Товарищество с ограниченной ответственностью «Фирма «Казинтерсервис»

Исх.№ 311/29
Дата: 20.04.2018г.

Департамент внутреннего государственного аудита по г. Шымкент

27 февраля 2018 года Государственным учреждением «Управление здравоохранения Южно-Казахстанской области», БИН 990440001521, юридический адрес: Казахстан, г. Шымкент, ул. Желтоксан, д. 20А, оф, на веб-портале государственных закупок было размещено объявление об осуществлении государственных закупок способом аукцион №2331777-2 на общую сумму 33 482 143.50 тенге без учета НДС, «Закуп моноблок в комплекте для медицинских организаций области на 2018 год» способом аукциона.

Рисунок 1

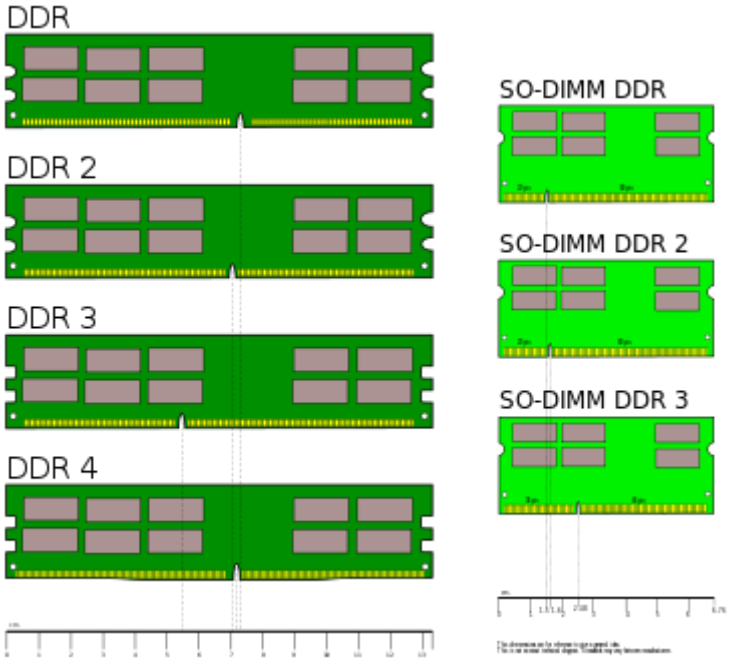
<u>Пункт 1 – Не соответствие по оперативной памяти</u>

Потенциальным поставщиком указана оперативная память:
«4) МАКСИМАЛЬНЫЙ ОБЪЕМ ПОТДЕРЖИВАЕМОЙ ПАМЯТИ: DDR4-2400 SDRAM, 32 Гбайт (Скорость передачи данных до 2400 мегапередач/с)
5) ОБЪЕМ ПАМЯТИ: Слоты для модулей памяти: **2 слота SODIMM**, объем памяти: DDR4-2400 SDRAM, 4 Гбайт,»

Предлагаемая потенциальным поставщиком оперативная память предназначена для ноутбуков и не может быть установлена в материнские платы для компьютеров (системных блоков) и моноблоков. В пункте 3 технической спецификации,

потенциальными поставщиком указан НАБОР МИКРОСХЕМ: Intel® H270, который не поддерживает модули памяти SODIMM, а только DIMM.
Подтверждение по ссылке на официальный сайт производителя Intel - https://ark.intel.com/ru/products/98090/Intel-H270-Chipset

На рисунках 1 и 2 представленных ниже можно увидеть разницу между планками DIMM и SO-DIMM. Оперативная память DIMM DDR4 SDRAM для компьютеров и моноблоков должна иметь разъём 288 пин, тогда как SODIMM DDR4 SDRAM имеет разъём всего 260 пин.
